Project: Verbouwing Halfopen Woning	Bouwplaats: Melkweide 15, 9030 Gent Kadaster: 29de afdeling, Sectie A, 187G3	Architect : HELLEBUYCK ARCHITECTEN COMM.V. Vriendschapstraat 37 9040 Gent- Sint Amandsberg tel. +32(0) 487 859 437 e-mail : info@architectjan.be jhellebuyck@gmail.com architectenbureau.hellebuyck.jan@telenet.be	DOSSIER : PLANNR: BA_MELK15_T_N_1 DATUM : 02/05/2025 SCHAAL : 1/100 BLAD :
Plan:Nieuwe Toestand Terreinprofiel	Bouwheer: Feyans Gurbuz Adres: Melkweide 15, 9030 Gent

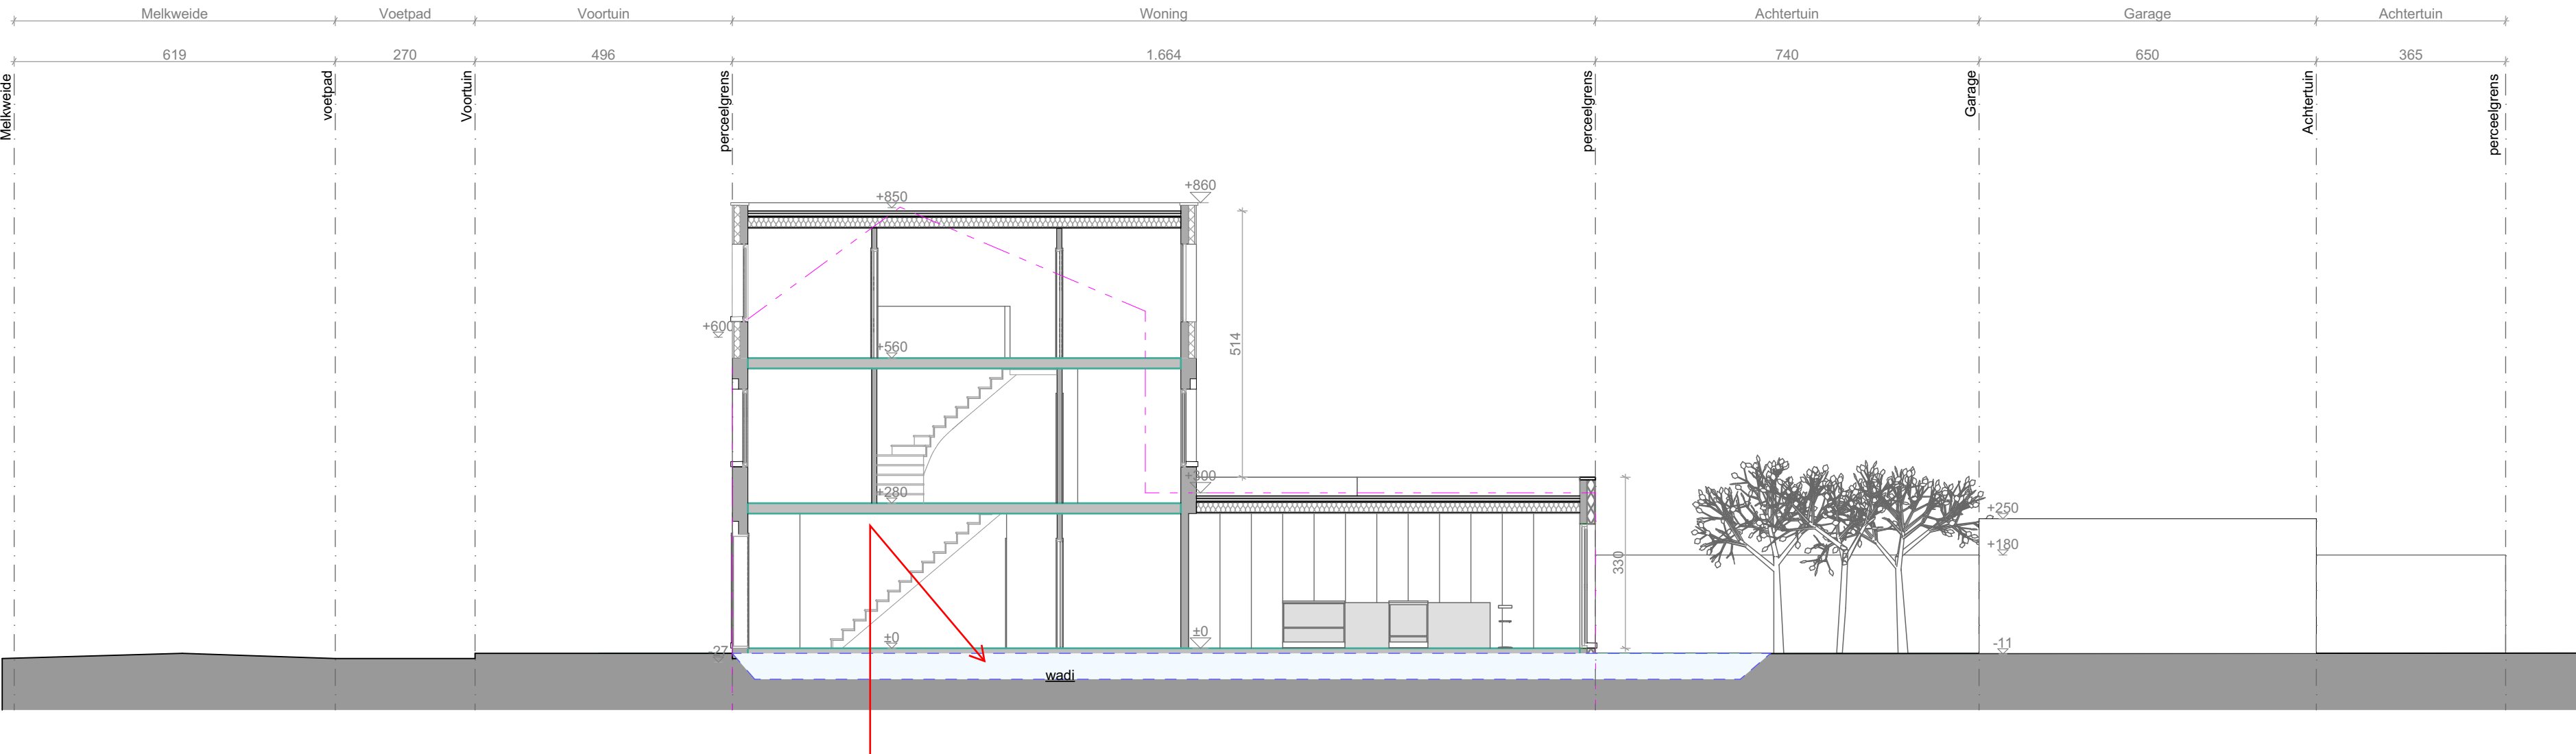
Deze wadi wordt niet aanvaard.

De overloop van de hemelwaterput moet aangesloten worden op wadi met een minimaal buffervolume van 3772 l ($144,3 \text{ m}^2 - 30 \text{ m}^2 \cdot 33 \text{ l/m}^2$) en minimale bufferoppervlakte van $9,14 \text{ m}^2$ ($(144,3 \text{ m}^2 - 30 \text{ m}^2) \cdot 0,08$). Dit wordt opgelegd als bijzondere voorwaarde. De wadi moet uitgevoerd worden volgens de regels van de kunst, voor meer info wordt verwezen naar het technisch achtergronddocument.

ZIE BIJZONDERE
VOORWAARDE(N)
